BELO HORIZONTE PREFEITURA	PARECER TÉCNICO 2325/26	18/09/2026	SMMA
		GERÊNCIA: GELAI

Nº DO PROCESSO 31.00107728/2026-26 (antigo 01-136414/16-68)		NÚMERO DO PROTOCOLO Não se aplica		COMPETÊNCIA Originária
RAZÃO SOCIAL / NOME FANTASIA Rental Brasil Administração e Participação S.A. (Edifício Localiza Rent a Car S/A - Heliponto)				
CNPJ 16.670.085/0001-55		ENDEREÇO Av. Bernardo de Vasconcelos, nº 377, Cachoeirinha / Regional Nordeste		
RESPONSÁVEL LEGAL Douglas Tcharles Silva Reis		RESPONSÁVEL TÉCNICO Fernando Sérgio Fogli – 86.463/D		
ATIVIDADE(S) PASSÍVEL(IS) DE LICENCIAMENTO Heliponto		CÓDIGO AMBIENTAL CORRESPONDENTE F-06-10-0 – DN COMAM 102/20: Helipontos, exceto os localizados em edificações que abrangem serviços de uso coletivo caracterizados como de interesse público		
MODALIDADE DO LICENCIAMENTO LAC2		ETAPA DO LICENCIAMENTO LOC		
PARÂMETRO DE ENQUADRAMENTO Und = 1	PORTE Médio	CLASSE (CONFORME DN COPAM 217/17 / DN COMAM 02/20) 5		
FASE DO LICENCIAMENTO: 2ª análise

A Rental Brasil Administração e Participação S.A. requereu parecer ambiental para Licença de Operação do heliponto do Edifício Localiza Rent a Car S/A, de atendimento privado em operação (já implantado), localizada

Figura 5: Perfil longitudinal da rampa de aproximação e saída (adaptada).

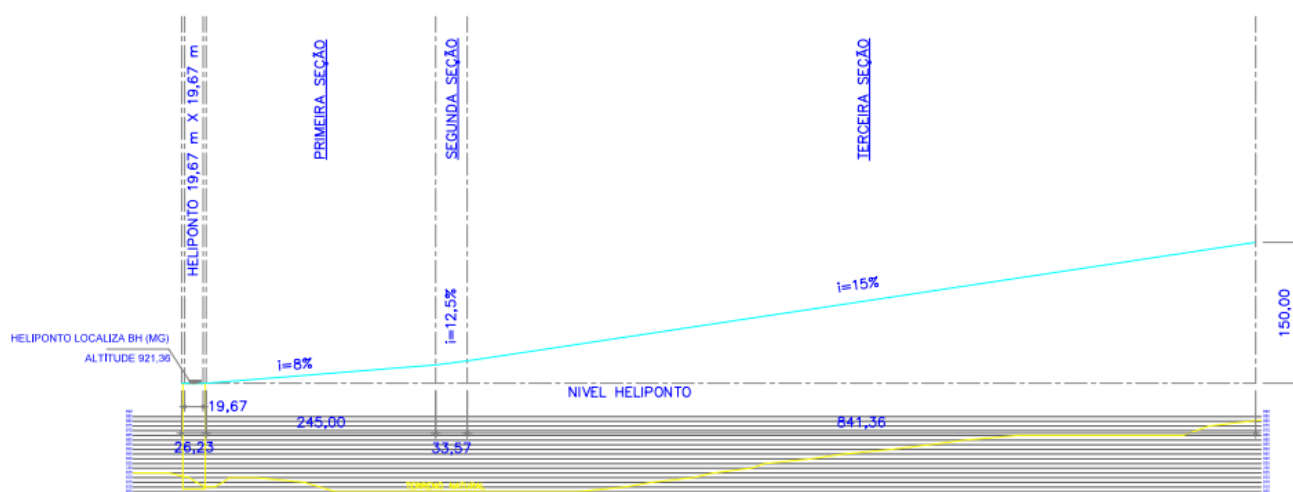
Os perfis longitudinais foram apresentados em resolução adequada. Contudo, os perfis transversais não foram apresentados. Além disso, as distâncias das edificações sob a rampa não foram informadas. Entretanto, a equipe técnica conseguiu obter essas distâncias aproximadas utilizando o perfil longitudinal da rampa, valores de altimetria do Google Earth e trigonometria.

A Figura 5 mostra o perfil longitudinal da rampa de aproximação e saída. As edificações, equipamentos e obstáculos sob essa rampa, bem como suas distâncias (verticais e horizontais em relação à rampa), não foram destacados, conforme solicitado no Termo de Referência. A Figura 6 contém uma vista superior da rampa e a Figura 7, a projeção da rampa de aproximação e saída sobre imagem de satélite. Essas figuras foram apresentadas em baixa resolução.

Figura 8: Pontos sensíveis na vizinhança do empreendimento.
Fonte: Dumont Serviços Aeroportuários Ltda (2026).

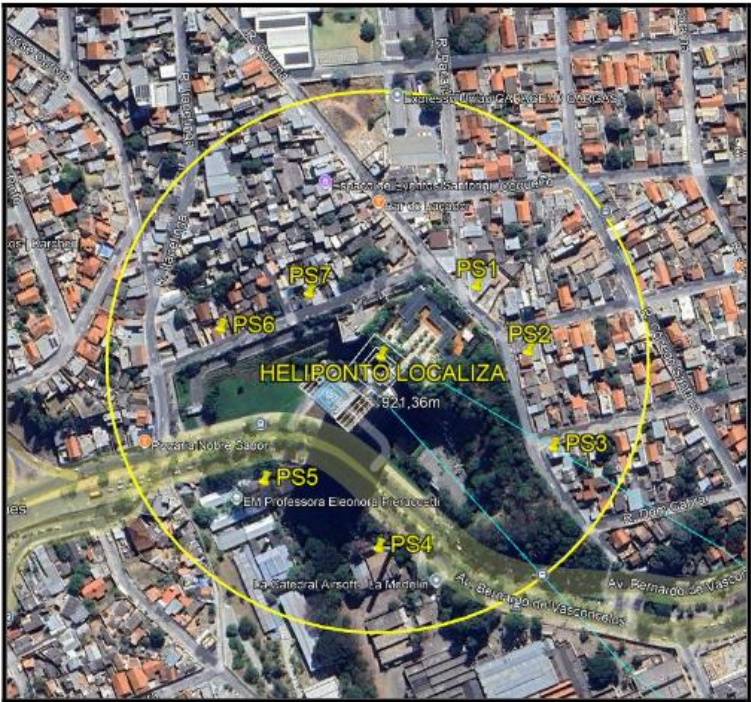
Os cálculos estão de acordo com a metodologia supramencionada. A equipe técnica verificou os valores intermediários e finais em planilha específica própria. Entretanto, destaca-se que, foi encontrada incoerência nos cálculos:

o ponto 3 (PS3) foi definido como uma residência localizada sob a rampa de aproximação dos helicópteros. Dessa forma, para a aplicação da Fórmula (1), a variável df deve corresponder à distância vertical entre a aeronave e o ponto sensível durante a aproximação. Para esse caso, entretanto, essa variável não definida, tendo sido utilizada a distância do receptor em relação à plataforma, o que está inadequado. Também foi encaminhado corte longitudinal contendo as distâncias das edificações sob a rampa de aproximação e saída em relação a essa rampa.

Assim, para estimar a distância vertical (df) entre o ponto PS3 e a rampa de aproximação e saída, foram considerados: (i) a altura da edificação onde se localiza o heliponto, indicada no croqui apresentado na página 16 do documento encaminhado em resposta ao PT 1001/26, de 11262 mm (112,62 m); (ii) a diferença de cota entre o prédio onde se localiza o heliponto (809 m) e a residência correspondente ao PS3 (840 m); e (iii) a inclinação de 8% da rampa de aproximação das aeronaves para pouso, aplicada à distância horizontal entre a residência e o empreendimento (143m).

Considerando esses parâmetros, a diferença de altura entre o heliponto e o PS3 é de 31 m. A componente vertical associada à inclinação da rampa, para a distância horizontal considerada, é de 11,44 m. Dessa forma, a distância vertical (df) entre a aeronave em operação de sobrevoo (rampa) e o PS3 é estimada em 93,06 m. Considerando essa nova distância df a equipe técnica verificou, por meio da planilha de cálculo interna já mencionada, que o novo resultado seria de 16 ciclos no período diurno e 3 ciclos no período noturno, o que não seria o ponto mais restritivo, ou seja, não muda o resultado final do número de ciclos.

Figura 12: Mapa da pesquisa do entorno.
Fonte: Fokro Ambiental e Engenharia.

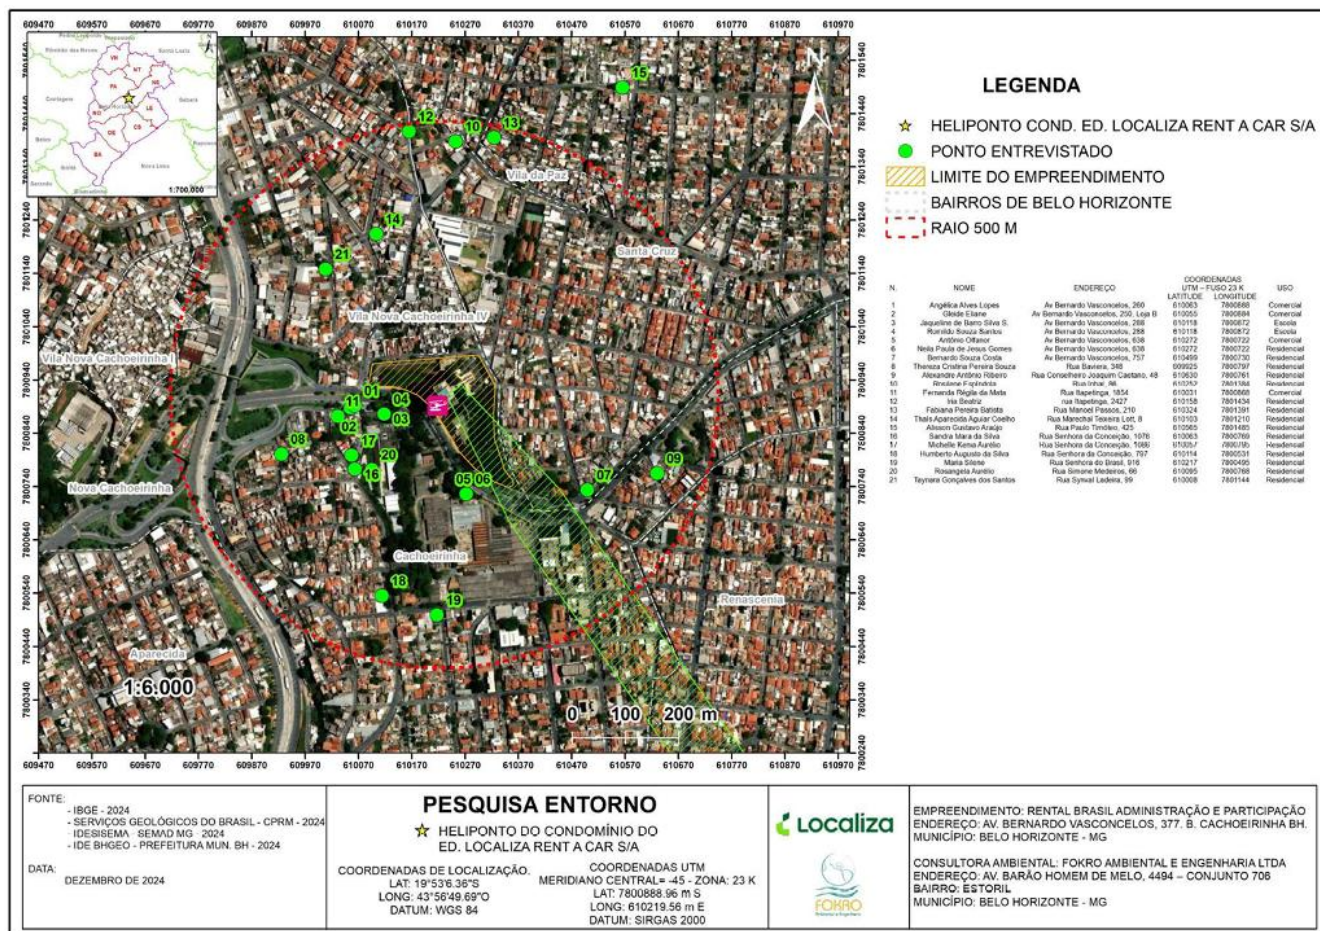
A maior parte dos pontos está concentrada nas proximidades a oeste do empreendimento. Contudo, não foram selecionados pontos situados abaixo da superfície de aproximação dos helicópteros, tampouco pontos a leste do heliponto com proximidade equivalente àqueles posicionados a oeste. Observa-se, portanto, uma concentração de pontos a oeste e uma lacuna de amostragem nas porções leste e nordeste e abaixo da rampa de aproximação. Ressalta-se que os pontos escolhidos devem representar adequadamente toda a área de estudo.
